Vår ref: 21081 – Stølebuktvegen 10, | detaljregulering 3052

## MERKNAD TIL KOMMUNEARKITEKTENS VURDERING AV PLANFORSLAG

Viser til kommunearkitektens vurdering av planforslag, datert 30.11.2022.

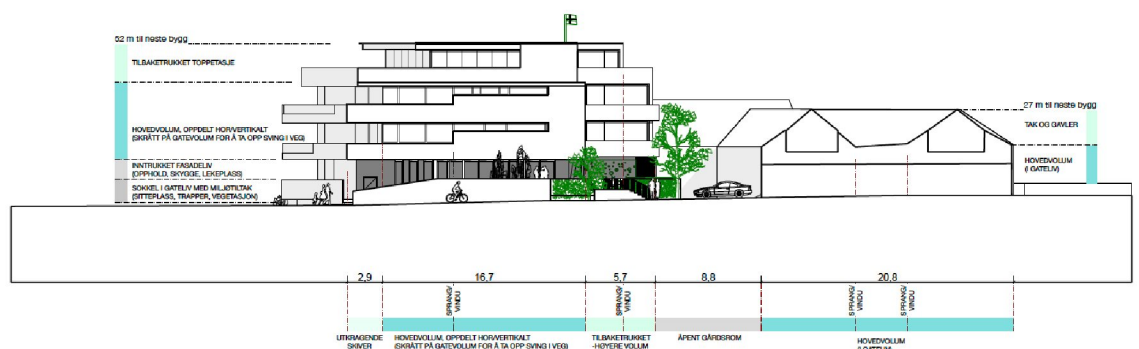
Vi er enig med kommunearkitekten i at å utvikle gaten i urban retning er et riktig grep å ta. Og vi mener illustrasjonen til reguleringsplanen *nettopp* viser et godt urbant grep:

- Der bygget ligger inntil gatelivet med et lavt volum som som har bevegelse, oppdeling, grønne elementer, trapper og uteopphold,
- Der fasadelivet er oppdelt volummessig, og ikke bare med arker og vindusinndeling. (se underliggende fasadeoppriss)
- Der avtrappinger i høyde og avstand til gateliv i øverste etasjer bygger ned volumet mot gaten.
- Der en knekk i bygningsformen forteller om svingen i gaten og bevegelsen rundt kollen.
